Nr sprawy
PA.280.6(12).2023

dotyczy: postępowania „Budowa Punktu Obsługi Ruchu Turystycznego wraz z parkingiem wielostanowiskowym, elementami zagospodarowania terenu oraz budową i przebudową infrastruktury technicznej na plw. Westerplatte”

WYJAŚNIENIA ORAZ ZMIANA TREŚCI SWZ

Rysunki elewacji od strony wewnętrznej tarasów stanowią załącznik nr 1 (rysunki PW_A_7.0 i PW_A_7.1)

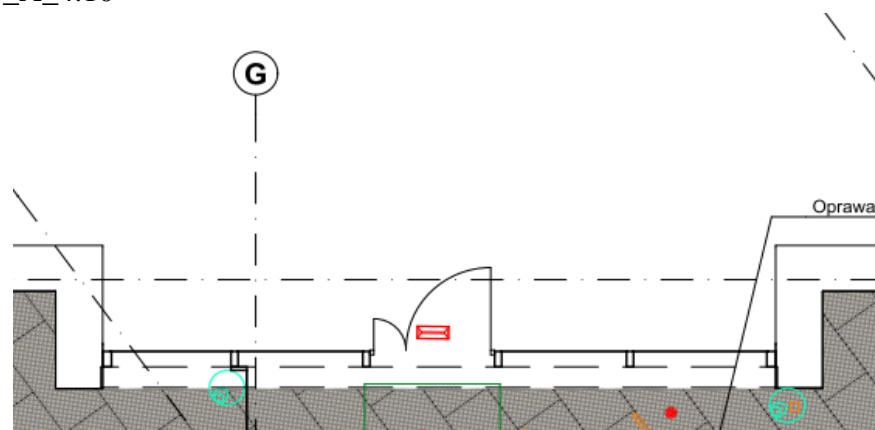
Prosimy o udostępnienie rysunków elewacji od strony wewnętrznej tarasów.

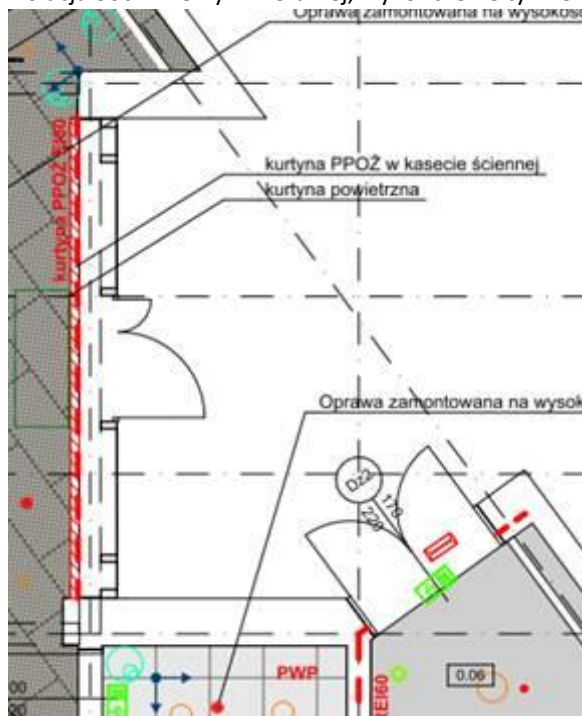
Prosimy o określenie rodzaju wykończenia sufitów we wnękach wskazanych poniżej oraz przekazania detalu docieplenia stropu w tych miejscach.

Wykończenie z blachy stalowej. Wykończenie i izolacja wg detalu PW_A_4.10

Isolacja 30cm wełny mineralnej, wykończenie tynkiem .
